**Stellungnahme zu den im September 2017 ausge-
legten ergänzenden Unterlagen zur Erweiterung
des 3. Bauabschnitts für die Deponie Wehofen-
Nord
(Teilbereich Luft und Lärm)**

Im Auftrag des BUND sowie der Bürgerinitiative gegen Giftmüll e.V.

Dipl. Ing. Peter Gebhardt

Salzböden, den 17.10.2017

Abbildung 1 Zusammenhang zwischen dem Jahresmittelwert und der zu erwartenden Anzahl der Tage, bei dem der Kurzzeitimmissionswerte TA Luft von 50 µg/m³ überschritten wurde

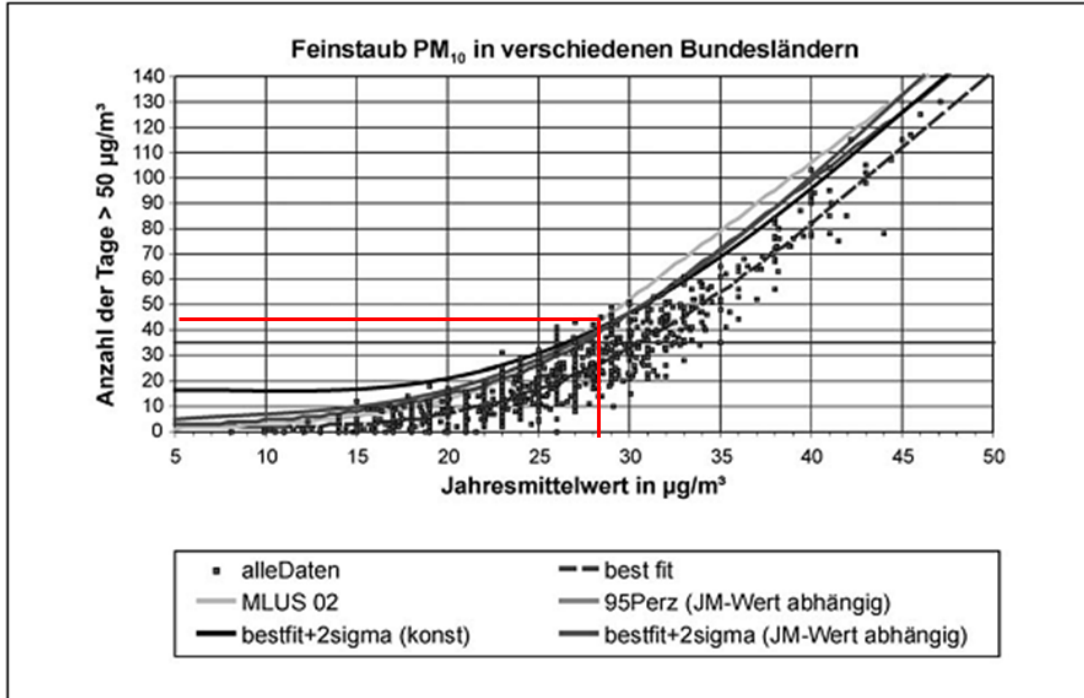
Wird ein Wert von 4,7 µg/m³ für die Zusatzbelastung herangezogen, ergäbe sich auf Basis der für das Jahr 2012 gemessenen „Vorbelastung“ an der Station Walsum von 23 µg/m³ eine Gesamtbelastung von 27,7 µg/m³. Bei einer Gesamtbelastung in dieser Größenordnung ist aber nicht mehr gesichert, dass die maximale Überschreitungshäufigkeit von 35 Überschreitungen für den Tagesmittelwert eingehalten werden kann.

In der nachfolgenden Abbildung ist der Zusammenhang zwischen dem Jahresmittelwert und der zu erwartenden Anzahl der Tage, bei dem der Kurzzeitimmissionswert der TA Luft von 50 µg/m³ überschritten wurde, dargestellt. Die rote Linie zeigt die Überschreitungshäufigkeit bei einem Jahresmittelwert von 28 µg/m³. Sie liegt deutlich über dem Immissionswert der TA Luft von 35 Überschreitungstagen.

Vor diesem Hintergrund ist in keiner Weise gesichert, dass der Immissionswert der TA Luft für Kurzzeitbelastungen zukünftig eingehalten werden kann. Es hätte daher, wie bereits auf den Erörterungstermin gefordert, eine detaillierte Untersuchung durchgeführt werden müssen, anhand derer die jeweiligen Belastungswerte für den Tag, die an der Messstation Walsum ermittelt
